**AVIS RELATIF À LA PROTECTION
CONTRE LES EVENTUELS EFFETS NOCIFS ET NUISANCES
PROVOQUÉS PAR LES RAYONNEMENTS NON IONISANTS
GÉNÉRÉS PAR DES ANTENNES ÉMETTRICES STATIONNAIRES**

Commune : LIEGE - Exploitant : ORANGE

Référence exploitant : 004L5_1/30004L5_1/40004L5_1_A9-A10

Rapport n° 2791 / 2023

Figure 1 : Vue en plan des lieux de séjour et des points de contrôle

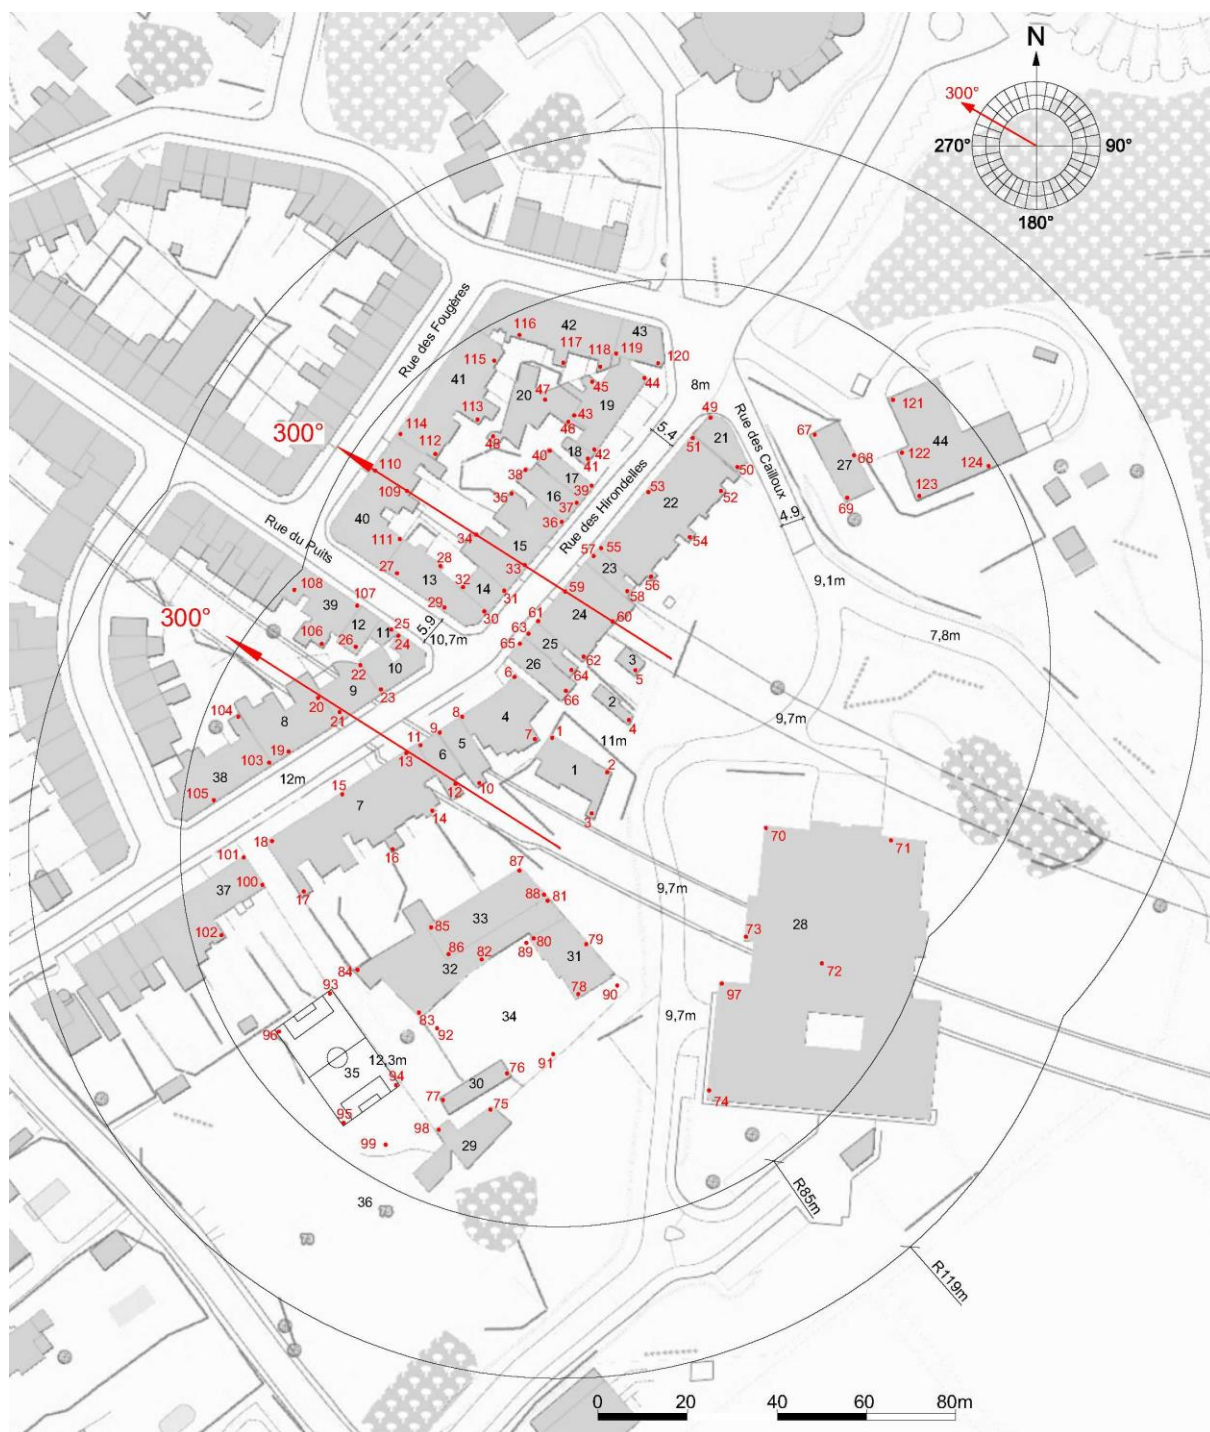
- le numéro du point de contrôle repris sur un des plans de la figure 1;
- le numéro du LS dans lequel se trouve le point de contrôle de la 1^{ère} colonne ;
- l'atténuation d'obstacle prise en compte pour le calcul de l'indice d'exposition dans le LS ;
- le résultat du calcul de l'indice d'exposition.

En ce qui concerne les antennes de l'installation mentionnées dans le tableau 1, la distance maximale à laquelle la limite pourrait être atteinte, à l'extérieur, est égale à 63,3 m. S'il n'y a pas de LS à une distance inférieure, les antennes respectent forcément la limite d'immission.

Dans le cas des LS situés à l'intérieur des bâtiments, une atténuation d'obstacle est prise en compte et il en résulte que la distance maximale à laquelle la limite pourrait être atteinte se réduit à 44,8 m.

Figure 2 : Vue en plan des installations d'antennes dans un rayon de 300 mètres autour de l'installation faisant l'objet de la demande d'avis

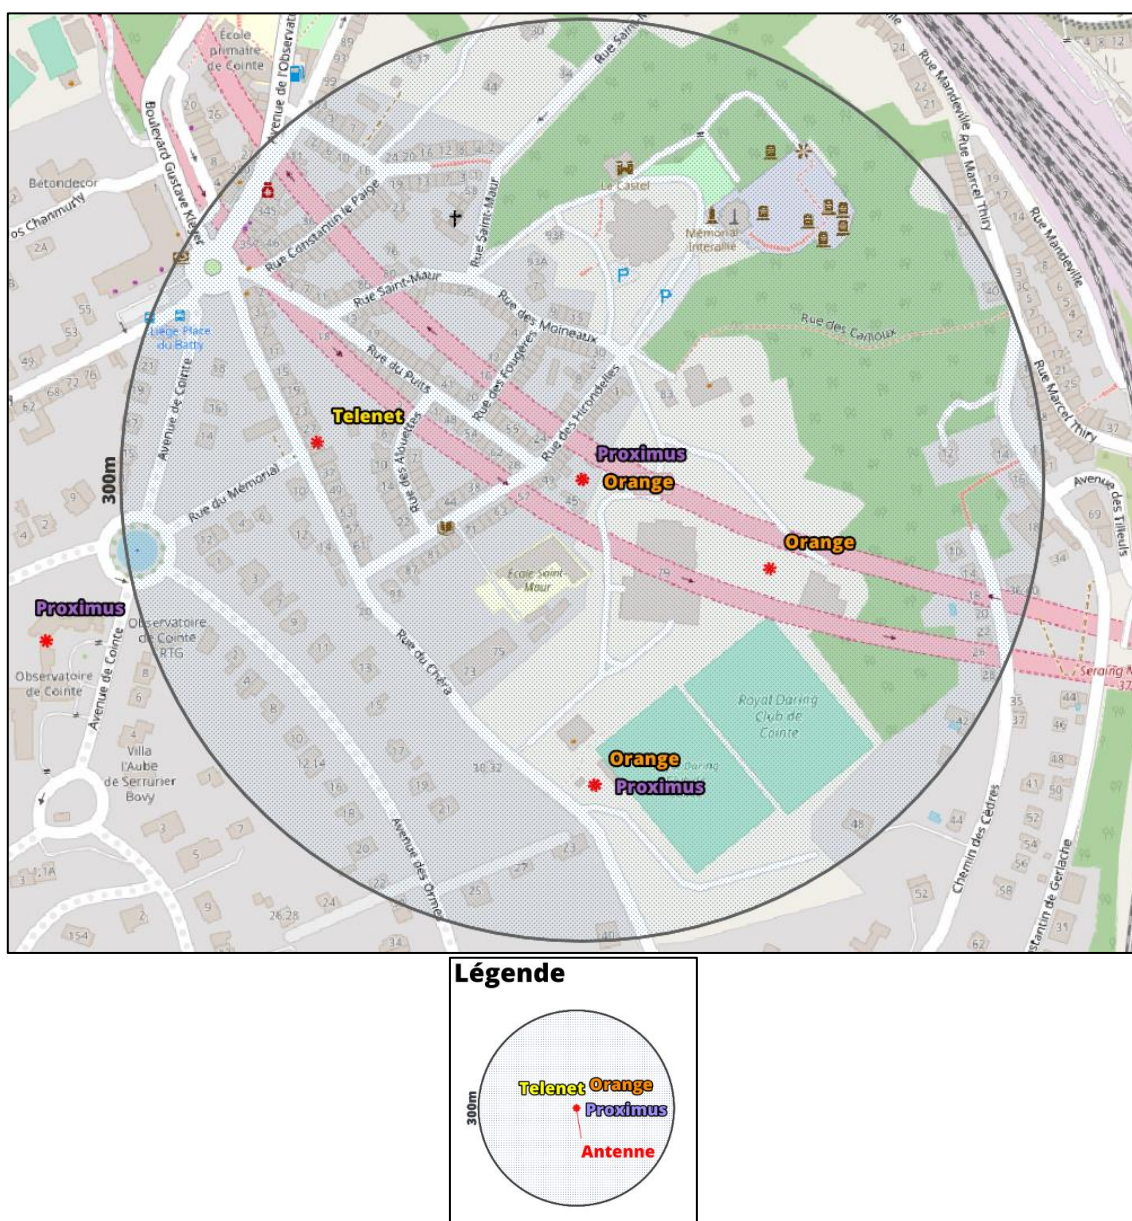
Compte tenu du nombre d'installations localisées dans la figure 2, de la position, du type et de l'orientation (azimut et tilts électrique et mécanique) des antennes ainsi que de leur environnement (bâtiments, végétation, etc.), il a été vérifié que l'intensité du rayonnement électromagnétique généré, dans les lieux de séjour situés à proximité de l'installation référencée dans le paragraphe 2, par l'ensemble des antennes émettrices stationnaires de l'ensemble des exploitants du même site d'antennes émettrices stationnaires respecte la limite fixée à l'article 4, § 2 du décret.

Les résultats de l'évaluation décrite au paragraphe 4 indiquent que les antennes émettrices stationnaires de l'installation faisant l'objet du présent avis ne produisent pas, dans un lieu de séjour, un rayonnement électromagnétique maximum supérieur aux limites fixées à l'article 4 du décret.
